Powiat Otwocki

S.OS.V.0003.50.2019

W odpowiedzi na Pana interpelację z dnia 03.12.2019 r. w sprawie **„właściwej lokalizacji przejść dla pieszych na terenie Miasta Otwocka na:**
1) skrzyżowaniu ulicy Sienkiewicza z Majową,
2) skrzyżowaniu ulicy Górnej z Majową",
uprzejmie informuję, że: przeprowadzona kontrola skrzyżowania ulicy Majowej z ulicą Sienkiewicza, ujawniła, iż infrastruktura drogi nie pozwala na umiejscowienie znaku poziomego P-10 „*przejście dla pieszych*" – dalej „P-10", zgodnie z obowiązującymi przepisami, ponieważ dalsze przesunięcie spowodowałoby wyjazd z bramy pobliskiej posesji na przejście dla pieszych.

DP Nr. 2763 W – ul. Majowa

ARKUSZ NR 13

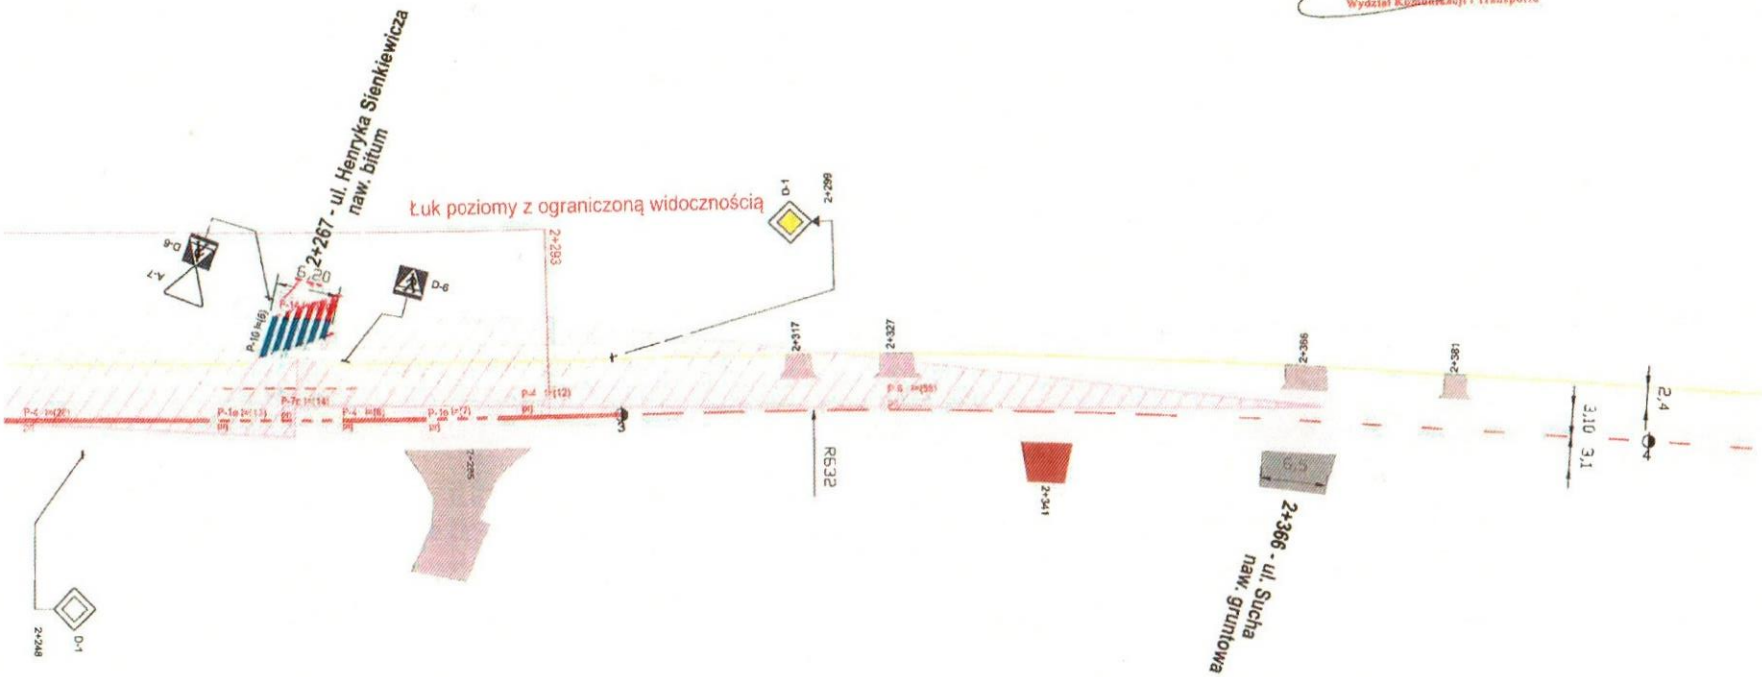
Wskazać należy, że problem przedmiotowego przejścia dla pieszych został dostrzeżony wcześniej, o czym świadczy zmiana położenia znaku poziomego P-10 (przemalowanie i cofnięcie) o 2,5 m.

Mając na uwadze powyższe oraz wykorzystując aktualnie obowiązujące w tym zakresie przepisy, na przedmiotowym skrzyżowaniu zostanie wprowadzone ukośne przejście dla pieszych z zachowaniem obowiązującego stosunku od 1:3 wg planu sytuacyjnego przedstawionego w załączniku do odpowiedzi na interpelację.

STAROSTA OTWOCKI
ZATWIERDZENIE nr KT.7121.2.140.2018.AK
Zatwierdzam do realizacji stałą organizację ruchu w całości - ze zmianami
organizację wprowadzić do dn. 30.06.2020 r.
Termin wprowadzenia niniejszej organizacji ruchu zgłosić do Starostwa Powiatowego w Otwocku pok. 13, tel. 22 778 13 04
